**Oggetto: OSSERVAZIONI alla V.I.A. per progetto definitivo del nuovo collegamento ferroviario -
Stazione di Bergamo – Aeroporto Orio al Serio. - Codice procedura (ID_VIP/ID_MATTM: 5609)**

ITALIA NOSTRA

Sezione dell'impalcato strutturale del viadotto - Immagine tratta dalla relazione generale di progetto

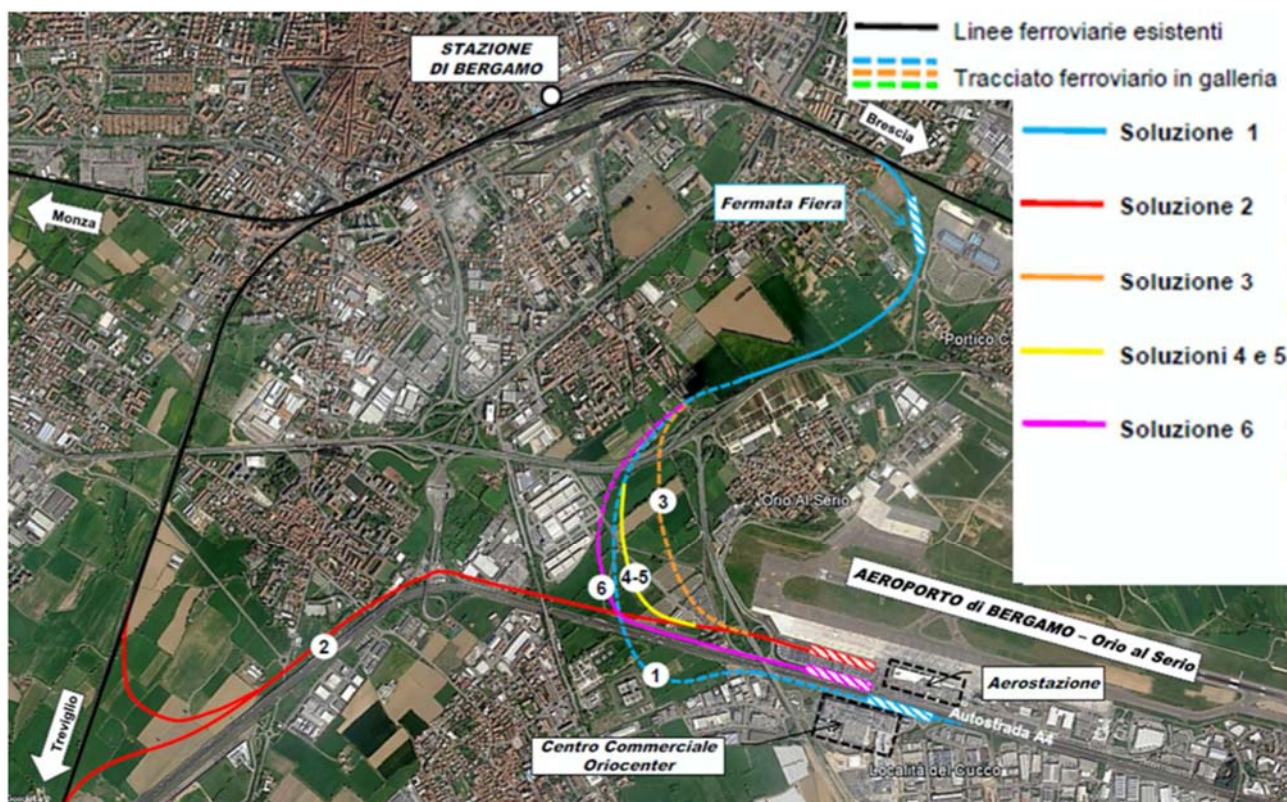
Il progetto, nella sua attuale veste definitiva, ha previsto di risolvere le interferenze presenti sul territorio in modalità varie. Tra queste, colpisce per impatto e dimensioni quella riferibile al superamento della strada di collegamento Bergamo-Seriate, denominata Via Lunga, asse viario che verrebbe scavalcato con un manufatto in acciaio e cemento alto oltre 7,00 m sul piano di campagna,

con lunghezza pari a 46,00 m (luce dell'impalcato pari a 18,50 m) e con spalle di contenimento

lateral, sempre in calcestruzzo, aventi sviluppo medio pari a 19,50 m (km 1+529 e 1+575).

Caratteristiche tecniche del nuovo tracciato ferroviario - Immagine tratta dalla relazione generale di progetto

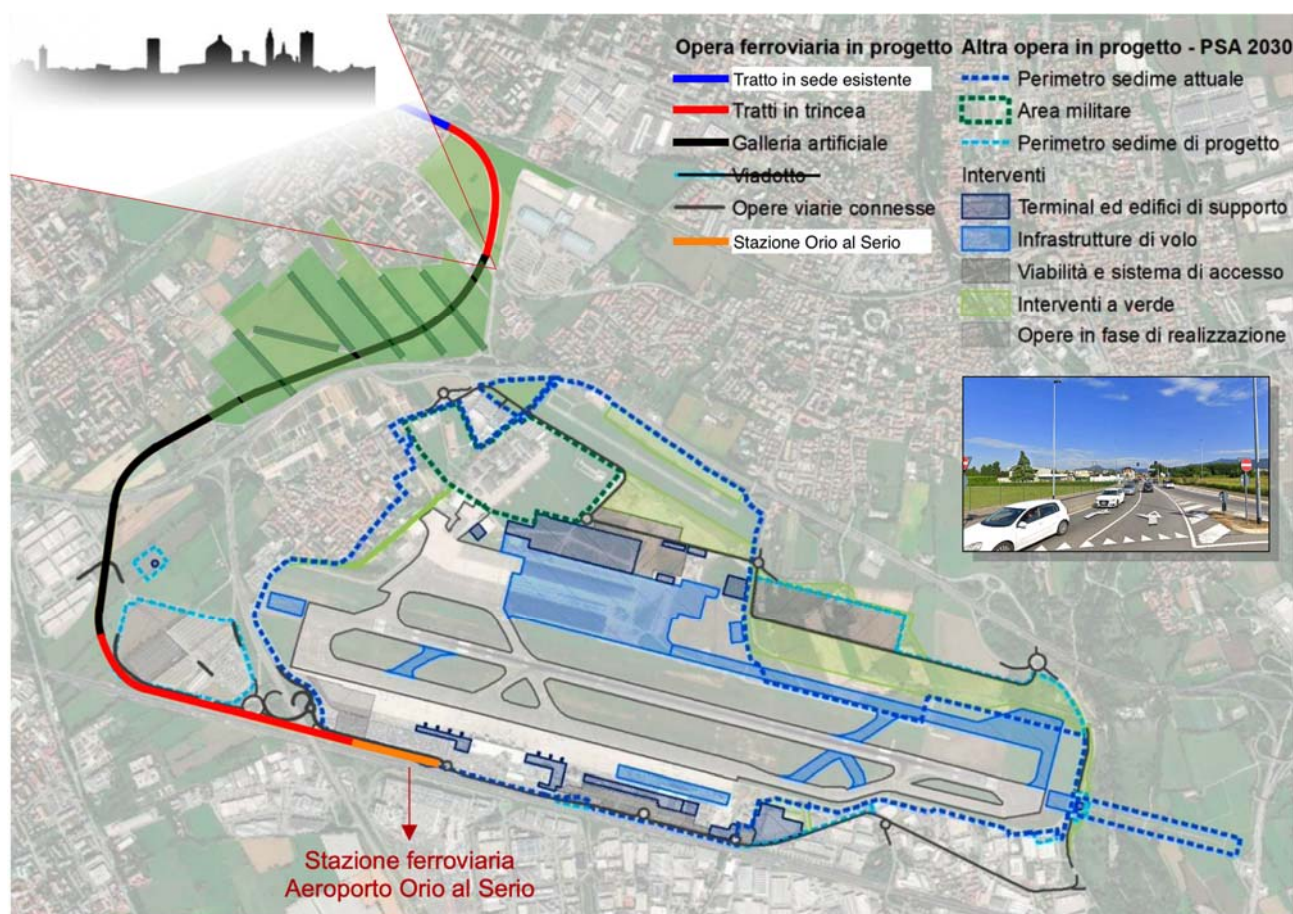
Dal punto di vista meramente tecnico, poi, la realizzazione del cavalcavia proposto appare sinceramente incomprensibile anche alla luce del fatto che l'intero sviluppo della tratta è previsto

sostanzialmente interrato.

Soprattutto per quest'ultima riflessione, accettare che l'interferenza con la Via Lunga possa essere risolta mediante la realizzazione di un cavalcavia alto oltre 7,00 metri sul piano di campagna, significa anche accettare che i treni, per poterlo percorrere, si trovino costretti ad impegnare un tratto di binario con pendenza compresa tra il 20‰ e il 23,50‰; valori così tanto "impegnativi", rispetto a quanto previsto dalle norme di RFI, da aver indotto i progettisti a chiedere una deroga regolamentare motivata dal fatto - assurdo se si considera che si sta parlando della realizzazione di una nuova opera - che la linea non sarà destinata (e quindi nemmeno destinabile in futuro?), al transito di treni merci così come espressamente indicato alla pagina 13 della relazione Tecnica Generale (NM2701D05RGMD0000001A).

Rapporti tra tracciato in rilevato e tracciato interrato nell'ipotesi proposta dall'osservazione n. 1

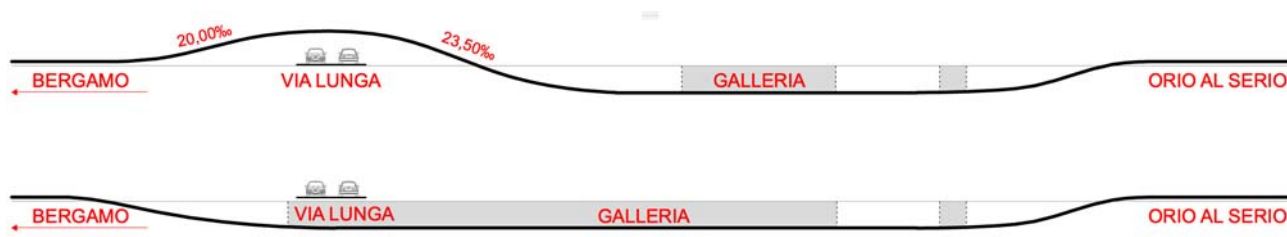
Pertanto, alla luce di quanto sin qui sostenuto si chiede come mai non sia stata presa in considerazione, da nessuna delle soluzioni studiate, l'idea di superare l'interferenza tra linea

ferroviaria e Via Lunga tramite il sottopasso della prima rispetto alla seconda.

È infatti incontrovertibile il fatto che questa soluzione, sebbene forse più onerosa, appare certamente più logica, funzionale e razionale rispetto a quella prevista. E ciò è immediatamente comprensibile se solo si considerasse quanto segue.

La proposta di interrimento della linea ferroviaria, partendo per esempio già a monte della Via Lunga (strada che si propone in parziale soprelevazione per agevolare il sottopasso), come primo evidente aspetto positivo avrebbe l'eliminazione dei tratti ferroviari con forte pendenza. Senza volersi sostituire ai progettisti, ma con mero spirito costruttivo, si vuol in questa sede evidenziare che i 550 metri di linea ferroviaria compresi tra la chilometrica 1+001 e 1+550, ovvero tra il punto in cui la nuova linea si distacca dalla tratta storica Bergamo-Brescia per raggiungere la mezzeria del sottopasso della Via Lunga, salvo errori di lettura degli elaborati grafici di progetto, sembrano essere sufficienti a garantire, senza deroghe, il facile superamento del dislivello di 6,50 m coincidente alla mezzeria della sede stradale. Ci sarebbe da auspicarselo, non foss'altro per garantire, anche in fase progettuale, la certezza di poter prevedere, sebbene nel futuro, un eventuale traffico di treni merci sulla tratta.

Sezione 21 alla progressiva 1+001 - Elaborato di progetto
Dall'elaborato si evince che il piano di posa dei binari è pressoché corrispondente al piano di campagna

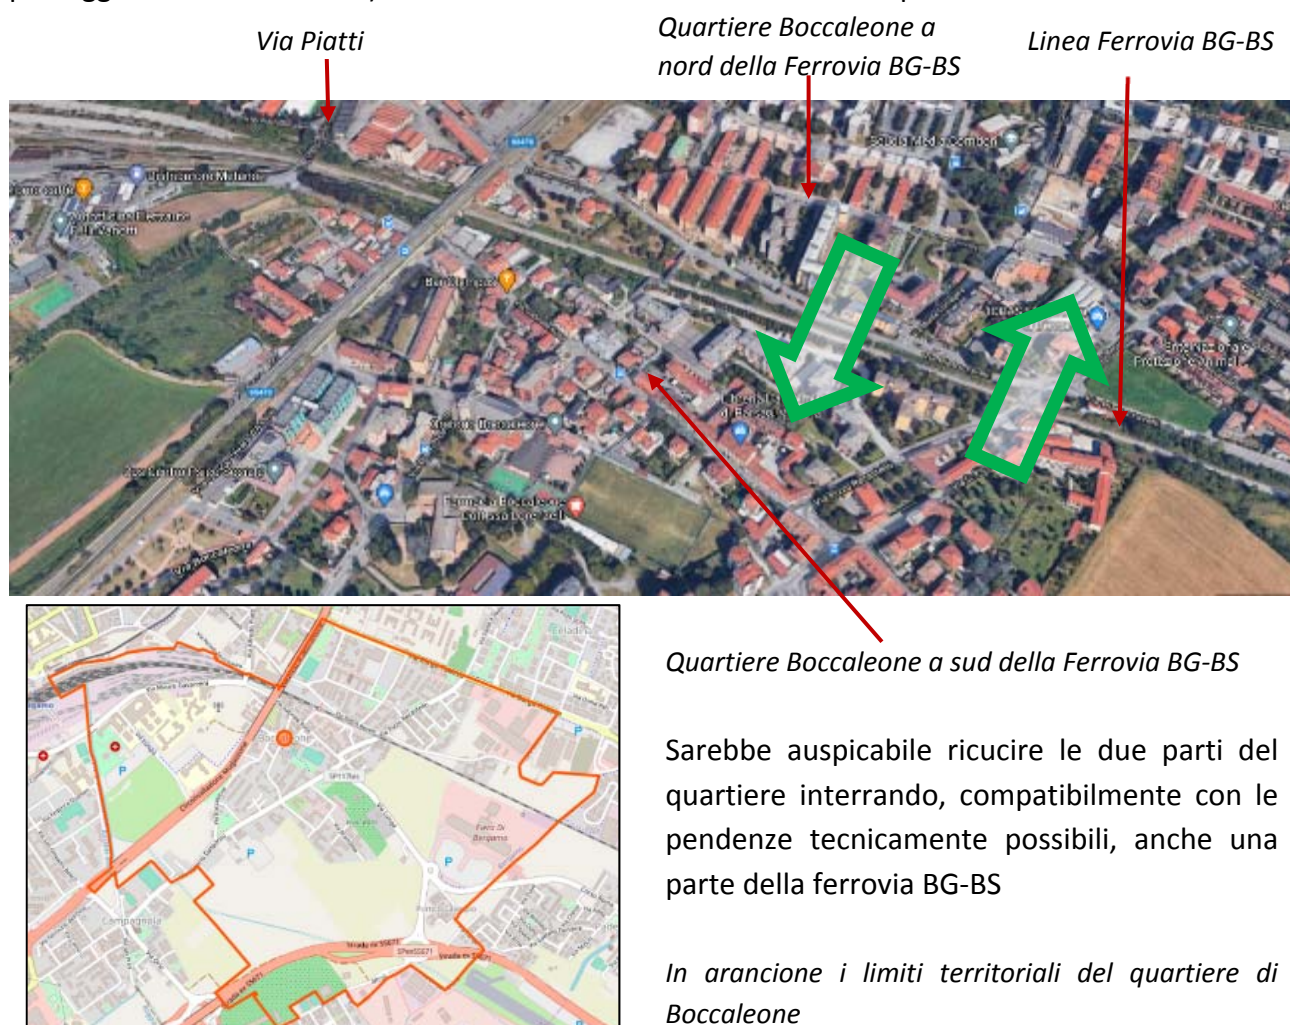
Inoltre, interrare la linea ferroviaria a monte della Via Lunga consentirebbe anche di proseguirne lo sviluppo senza ulteriori salti di quota. È questo un altro aspetto non secondario perché a valle del

cavalcavia si trova il tratto di linea più fortemente penalizzato dalla pendenza con valori addirittura pari al 23,50%, necessario per passare dalla quota di scavalco della Via Lunga (+ 7,50 m circa), alla quota di interrimento della linea (-8,00 m circa), in soli 1250,00 m (dalla progressiva chilometrica 1+550 alla progressiva chilometrica 2+750).

In ultimo, ma per questo non meno importante, la soluzione proposta permetterebbe di ipotizzare un interrimento più esteso della linea (dalla progressiva chilometrica 1+529 alla progressiva chilometrica 3+396), a tutto vantaggio della salvaguardia paesaggistico-ambientale e del contenimento dell'impatto acustico nelle aree evidenziate nell'analisi specifica esposta alle pagine dalla 286 alla 298 della Relazione Tecnica Generale (Capitolo 6.10 Clima acustico).

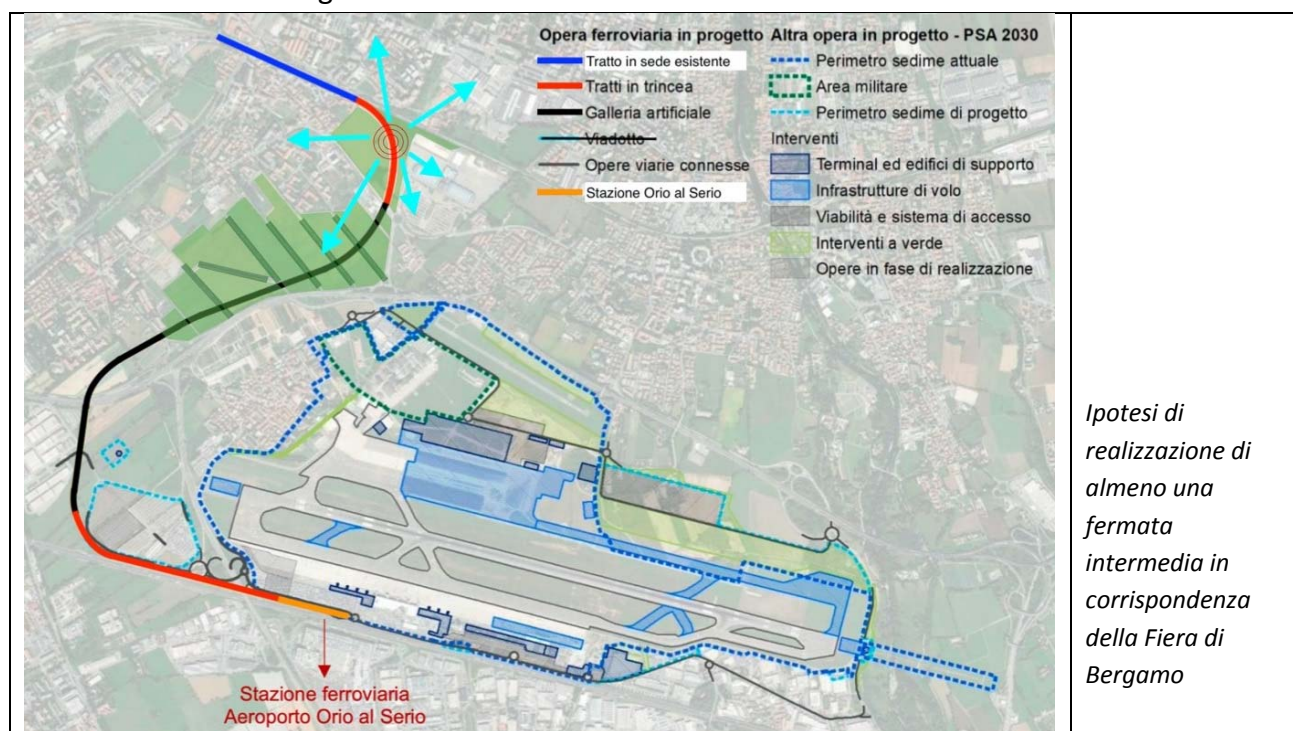
Segnaliamo, oltre alle interferenze con la REP e le aree a verde ambientale indicate dal PGT di Bergamo, la mancata considerazione di un ancor più importante strumento di tutela paesaggistica ed ambientale quale è la “Variante Generale al Piano Territoriale di Coordinamento (P.T.C.) e al Piano del Parco Naturale dei Colli di Bergamo (delibera Comunità del Parco n. 5 del 17.05.2019) in cui gran parte delle aree in oggetto sono classificate come **aree di interesse ambientale** a norma dell’art. 9 delle N.T.A. come evidenziato nella specifica tavola di zonizzazione qui riportata in stralcio a seguire.

È evidente che un'indagine condotta escludendo documenti importanti come quelli sopra elencati non può considerarsi completa. Si chiede quindi di riformulare la valutazione includendo nell'analisi che ha prodotto le tavole di progetto denominate “*Carta dei vincoli e delle tutele*” NM2701D22N5IM0002003A / NM2701D22N5IM0002004A la “Variante Generale al Piano Territoriale di Coordinamento (P.T.C.) e del Piano del Parco naturale dei Colli di Bergamo”, inserendo cioè il vincolo di natura paesaggistica in salvaguardia.

In considerazione di quanto detto, per tutelare al meglio l'alto valore storico e ambientale delle aree in oggetto, si sottolinea in questa sede quanto sia più consono ipotizzare che il tracciato iniziale della ferrovia, **a partire da Via Piatti o quantomeno dal distacco dell'attuale sedime della linea ferroviaria Bergamo-Brescia**, anziché correre in rilevato fino allo scavalco della Via Lunga (creando oltretutto un importante disturbo alla percezione visiva delle pendici collinari al contorno di Bergamo Alta e frazionando ulteriormente il territorio), venga realizzato in trincea con pendenza progressiva fino al raggiungimento il prima possibile in galleria della quota necessaria a sottopassare la Via Lunga per poi continuare in galleria fino al raggiungimento dell'area di tangenza con l'esistente parcheggio esterno dell'aeroporto così come meglio argomentato e illustrato dalla precedente osservazione n.1. Ciò eviterebbe anche la formazione di aree agricole di risulta che contribuirebbero a de-qualificare l'attuale area a verde e il suo valore ecosistemico.

Immagini tratte dalla Relazione generale - Studio acustico

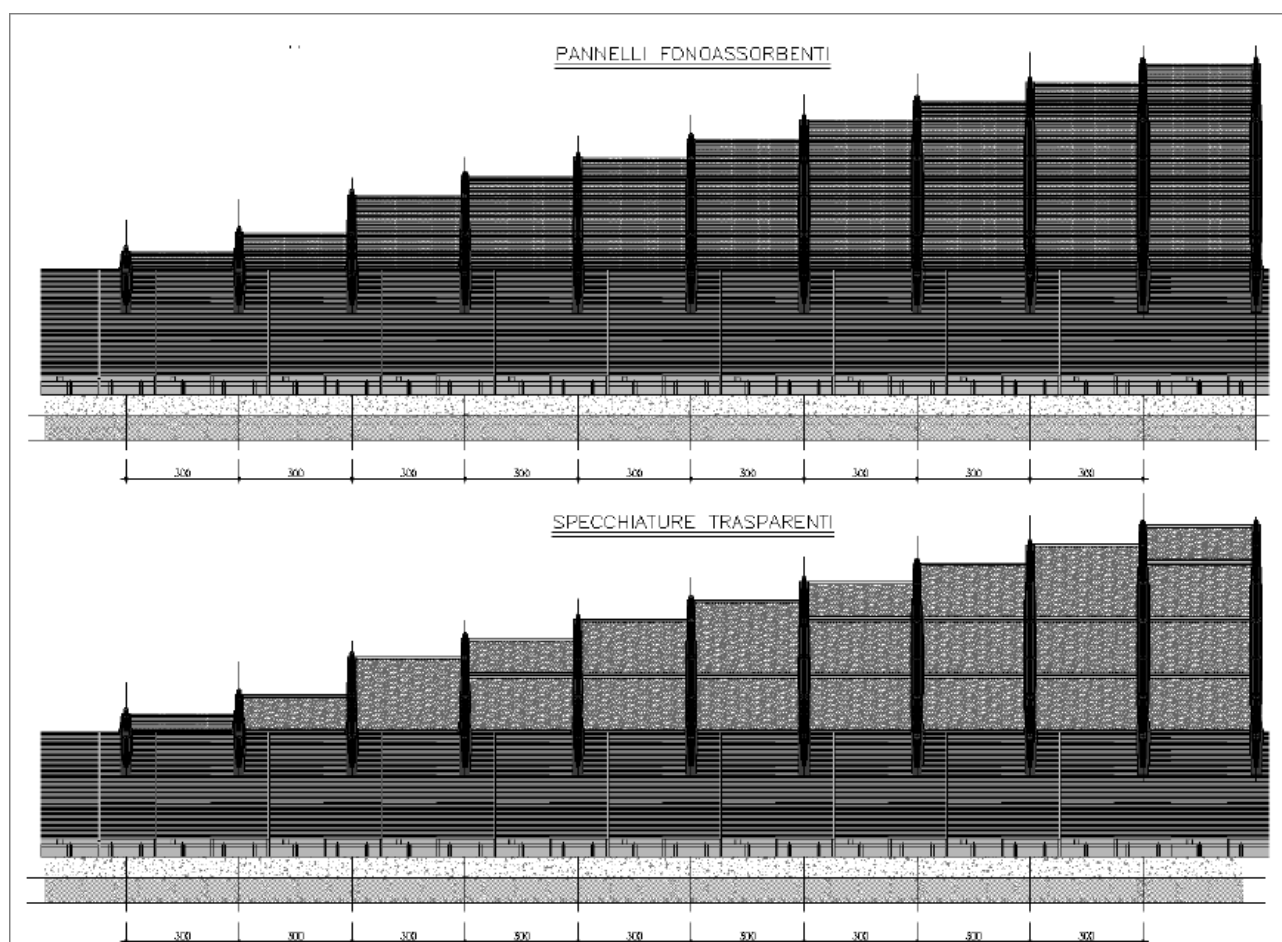
Pur comprendendo che, data la ristrettezza degli spazi esistenti tra la sede dell'infrastruttura ferroviaria e il consolidato urbano del quartiere, la soluzione tipologica verticale sia quella più indicata per garantire un ottimale abbattimento del rumore, ciò non di meno si rileva che la tipologia di barriere acustiche adottata dal progetto avrà certamente un impatto visivo molto importante sui

contesti ambientali in cui verranno installate. In considerazione di quanto detto, riteniamo che la documentazione illustrativa prodotta (generici schemi tipologici, tecnici e in bianco nero) non sia assolutamente sufficiente a rendere con efficacia e attendibilità l'effetto visivo percepito che siffatte barriere produrranno sugli abitanti del quartiere. Si richiede quindi che lo Studio venga integrato con ulteriori elaborati grafici e visivi capaci di rendere il più realisticamente possibile l'impatto che esse avranno nel contesto del quartiere, confrontando in modo approfondito e puntuale pregi e difetti delle varie soluzioni tenendo conto, non solo della riduzione di rumore in termini di decibel, ma anche dell'impatto visivo, delle caratteristiche degli immobili e/o spazi da proteggere, dell'avifauna, dei cambiamenti sull'irraggiamento delle aree coinvolte.

Certamente è auspicabile che se ne debba fare ricorso il meno possibile: in tal senso la soluzione di interrare il più possibile la linea ferroviaria potrebbe di per sé rendere inutili tali misure di riduzione dell'impatto acustico. Ciò non toglie che, laddove si debbano prevedere, siano oggetto di uno studio più approfondito e con soluzioni di impatto minimo, in modo da non aggiungere ulteriore degrado paesaggistico e ambientale.
